# Mémoire de réponse Procès-verbal d'enquête publique – DPMEC

Plan Plage de La Lagune  
La Teste-de-Buch

Janvier 2023

Carte réalisée par l'ONF en octobre 2020

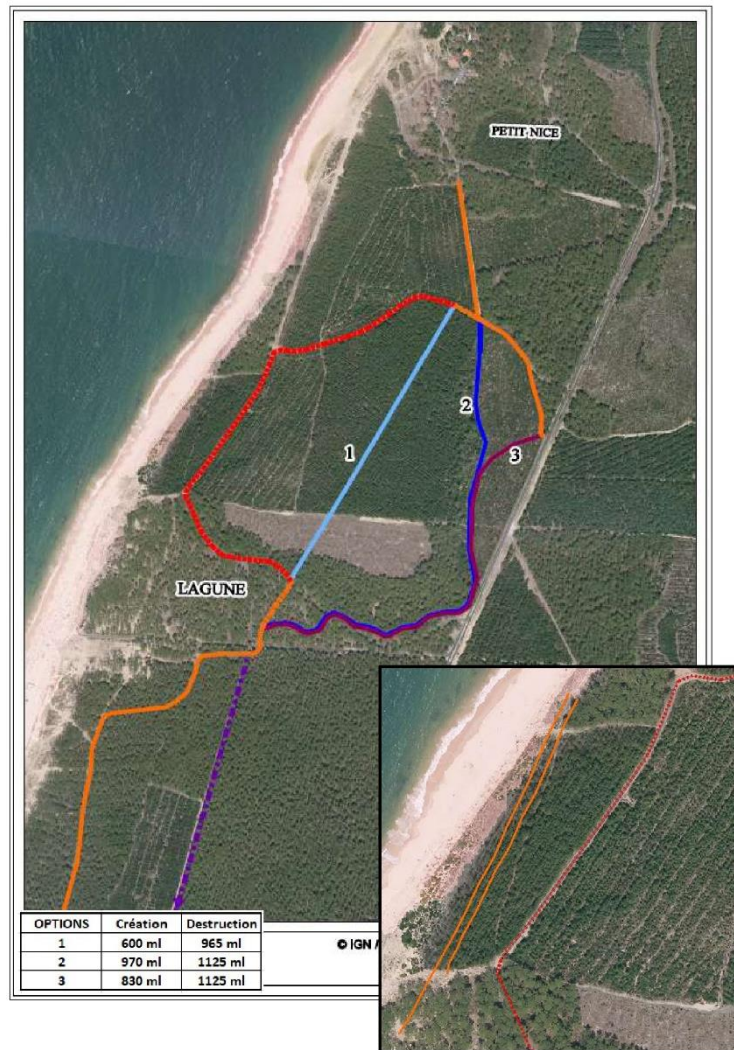
*P 9 : plusieurs itinéraires ont été étudiés, il aurait été souhaitable qu'ils aient été présentés au dossier*

P9. En effet, plusieurs itinéraires cyclables ont été étudiés par les membres du comité de pilotage, ci-contre une cartographie des 3 itinéraires étudiés.

Le choix s'est porté sur l'itinéraire n°3 pour les raisons suivantes :

- Itinéraire le plus éloigné du trait de côte
- Proximité avec les infrastructures routières, ce qui limite l'artificialisation des sols et facilite l'accès aux secours ou l'évacuation des sites Plans Plage en cas de besoin.
- Topographie avantageuse pour les cyclistes puisque l'itinéraire contourne les pentes les plus abruptes.
- Utilisation d'une emprise située en limite de parcelle forestière ce qui aurait limité la coupe d'arbres dans un contexte où l'incendie n'aurait pas eu lieu.

### Incendie La Teste de Buch

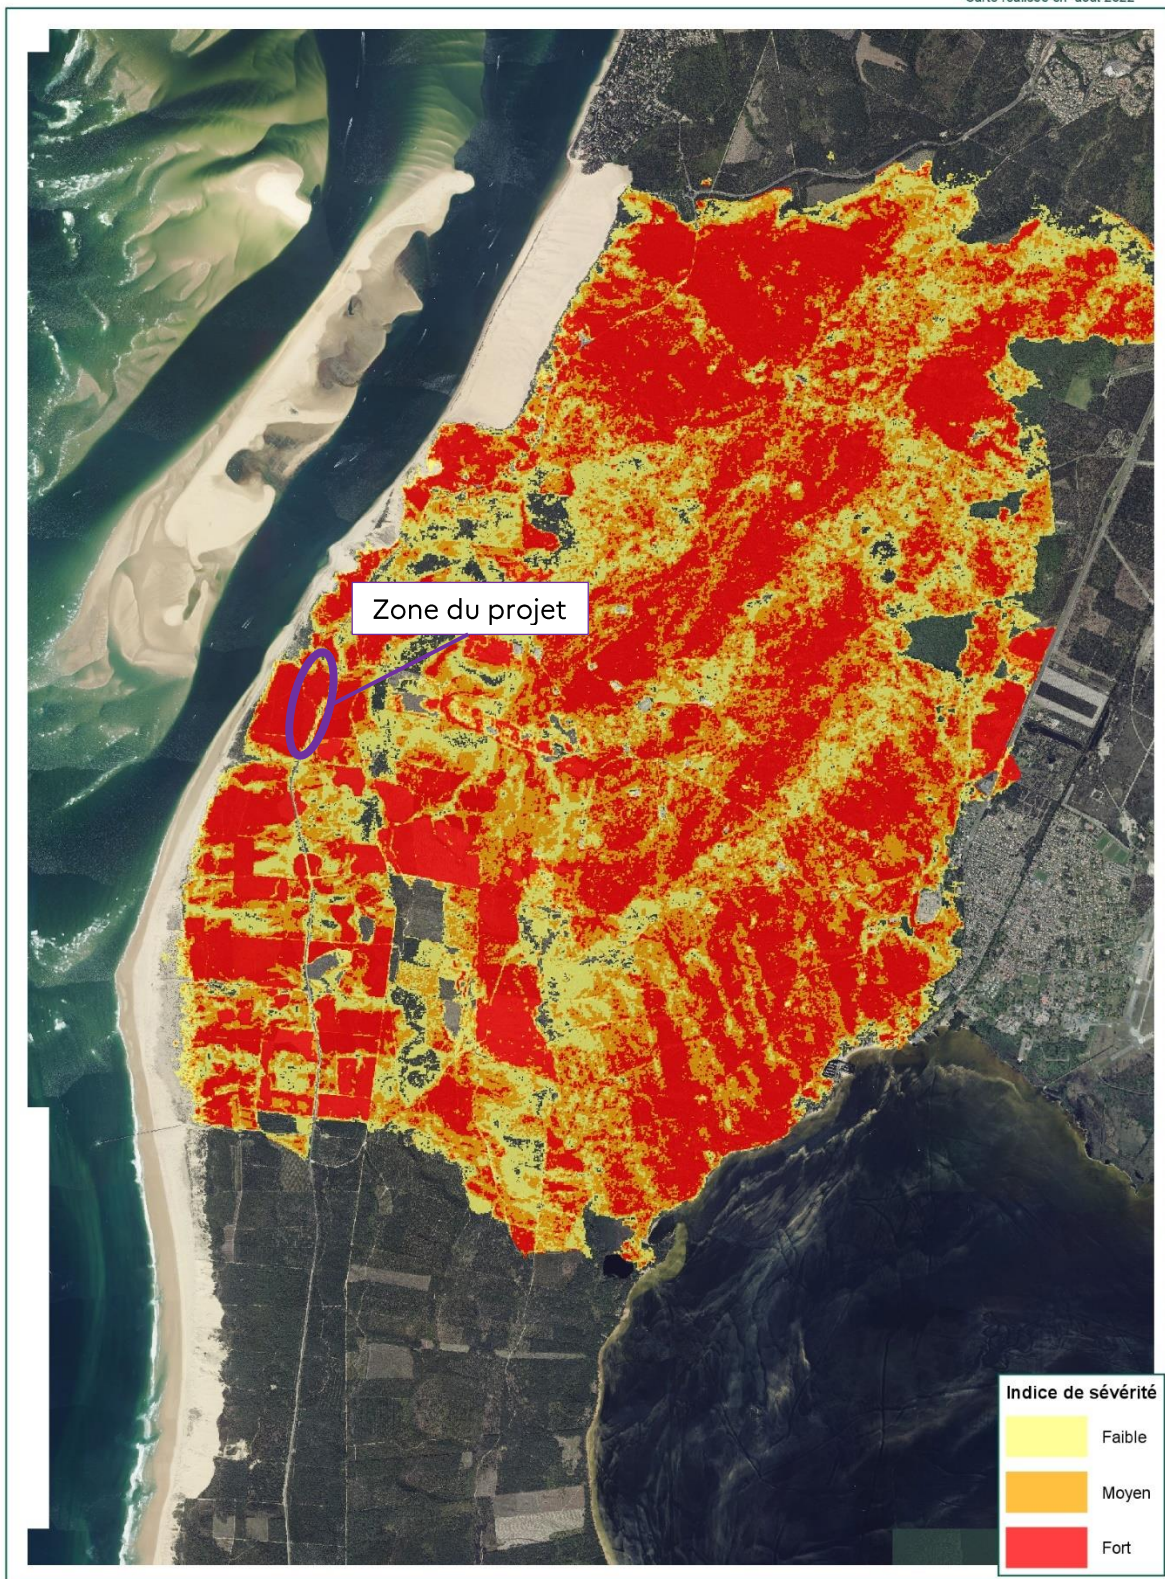
*P 9 : dossier présente laconiquement 3 vues photographiques des dégâts des incendies, aucun texte n'accompagne ces images, ces éléments sont insuffisants pour apprécier l'étendue de la perturbation par le feu*

*P 9 : une actualisation du projet, plus étayée que par la seule planche photographique, apparaît nécessaire*

P9. En septembre 2022, lors de la rédaction du dossier d'enquête publique l'inventaire des dégâts incendie n'avait pas encore été validé. Néanmoins, les dégâts étaient connus, c'est pourquoi il a été fait le choix de poursuivre les procédures réglementaires. Afin d'apporter des compléments sur les dégâts occasionnés par l'incendie, une carte de sévérité a été créée; le tracé se situe en zone rouge (végétation totalement incendiée):
